令04原機(サ保)106  
令和4年12月26日

### 核燃料物質使用変更許可申請書の一部補正について

## 核燃料物質使用変更許可申請書の一部補正

- (1) プルトニウム燃料第二開発室について、保管廃棄施設が必要な容量を有するものであることを、より明確にするため。
- (2) 高レベル放射性物質研究施設について、1F 燃料デブリの取出し時における気密性の保持方法を明確にするため。
- (3) 記載の適正化を図るため。

図2-13 管理区域境界の線量評価モデル(線源：固体廃棄施設)

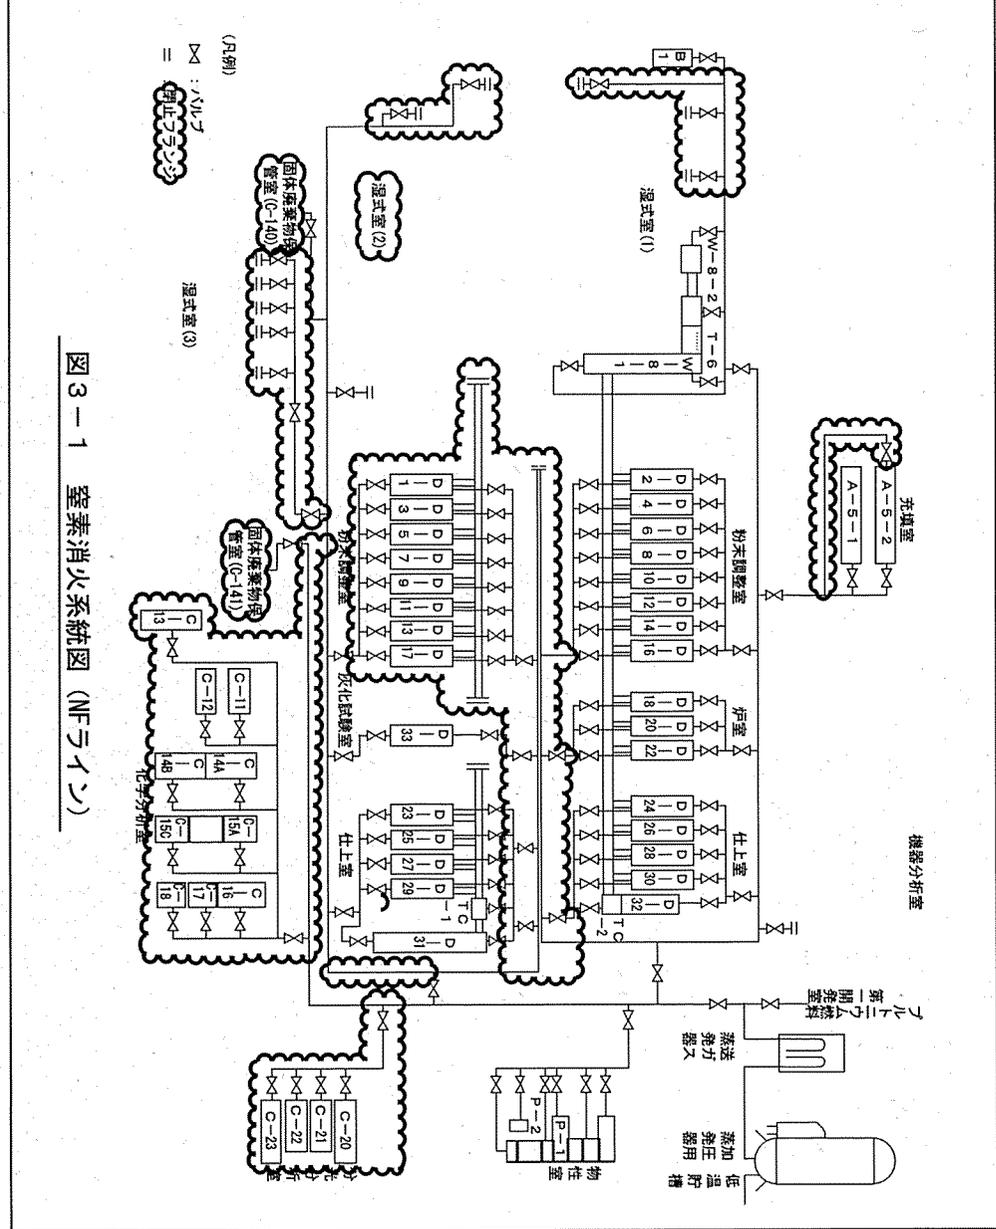
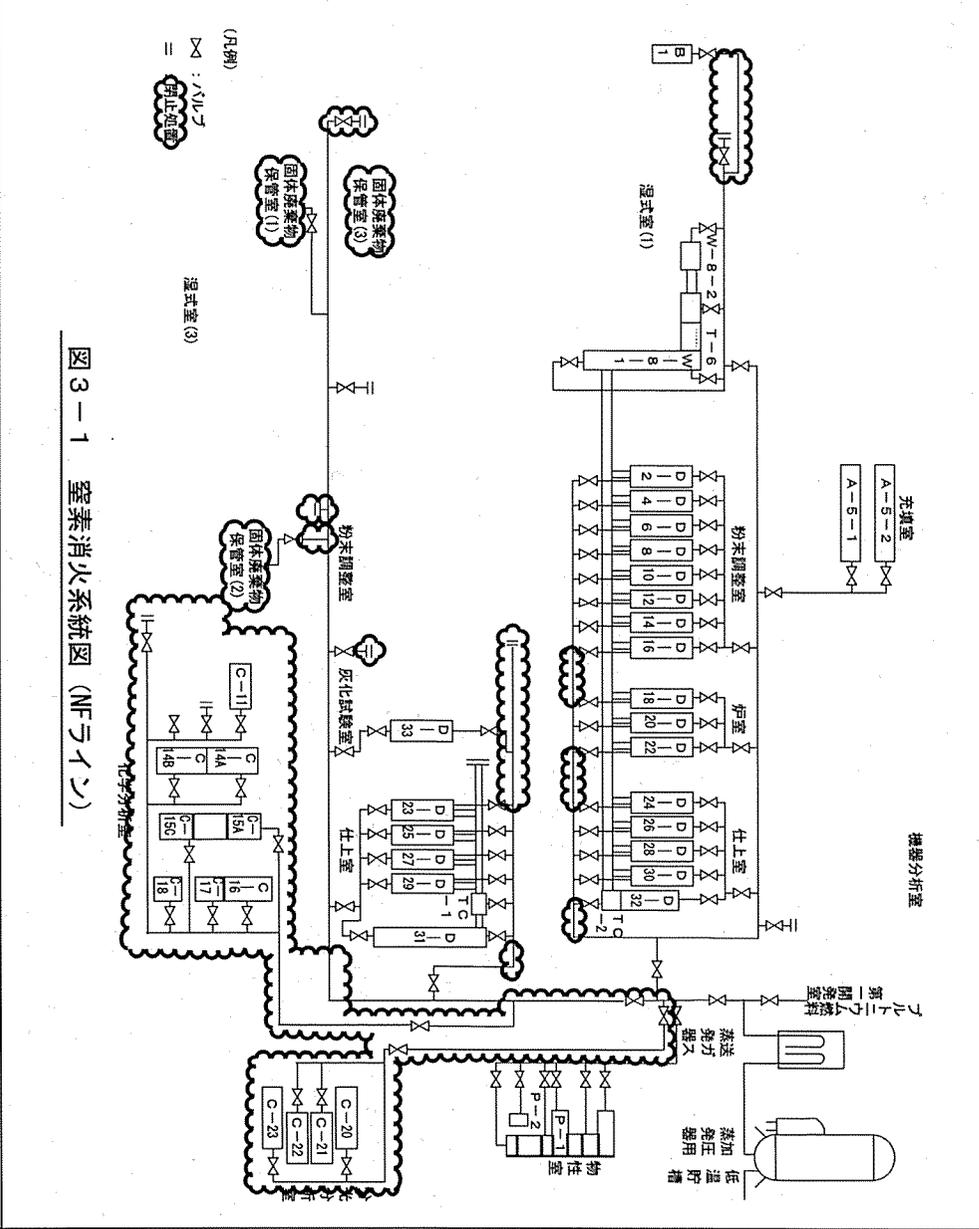
・固体廃棄施設を増設するため  
(評価の見直し)
